都計諮問第４号　高萩都市計画道路の変更について（茨城県決定）

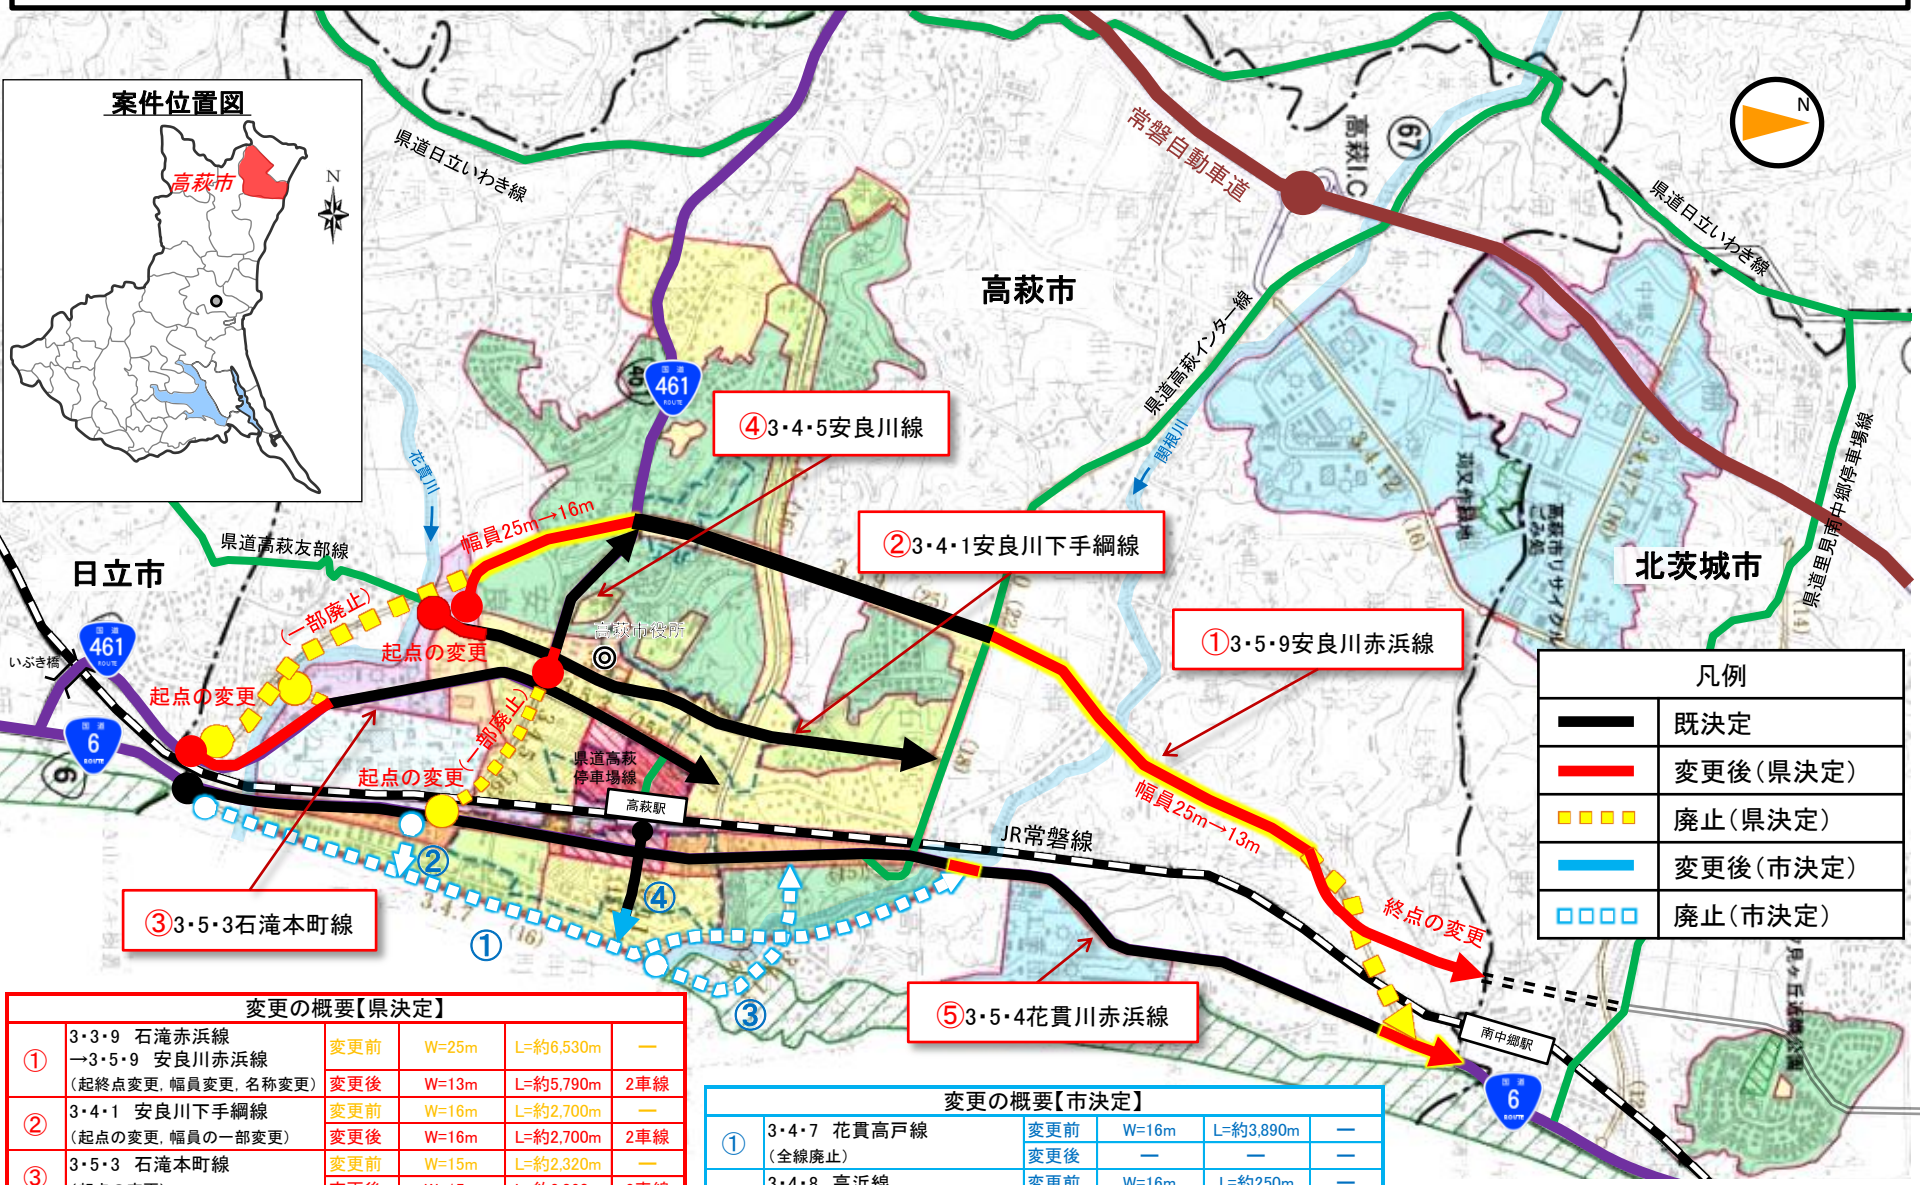
変更の概要【県決定】					
①	3・3・9　石滝赤浜線 →3・5・9　安良川赤浜線 （起終点変更，幅員変更，名称変更）	変更前	W=25m	L=約6,530m	—
		変更後	W=13m	L=約5,790m	2車線
②	3・4・1　安良川下手綱線 （起点の変更，幅員の一部変更）	変更前	W=16m	L=約2,700m	—
		変更後	W=16m	L=約2,700m	2車線
③	3・5・3　石滝本町線 （起点の変更）	変更前	W=15m	L=約2,320m	—
		変更後	W=15m	L=約2,860m	2車線
④	3・4・5　高浜安良川線 →3・4・5　安良川線 （起点の変更，名称の変更）	変更前	W=16m	L=約2,100m	—
		変更後	W=16m	L=約1,230m	2車線
⑤	3・5・4　花貫川赤浜線 （幅員の一部変更）	変更前	W=15m	L=約6,600m	—
		変更後	W=15m	L=約6,600m	2車線

変更の概要【市決定】					
①	3・4・7　花貫高戸線 （全線廃止）	変更前	W=16m	L=約3,890m	—
		変更後	—	—	—
②	3・4・8　高浜線 （全線廃止）	変更前	W=16m	L=約250m	—
		変更後	—	—	—
③	3・4・13　有明高戸線 （全線廃止）	変更前	W=16m	L=約1,260m	—
		変更後	—	—	—
④	3・5・11　高萩停車場東口線 （終点の変更）	変更前	W=15m	L=約530m	—
		変更後	W=15m	L=約520m	2車線
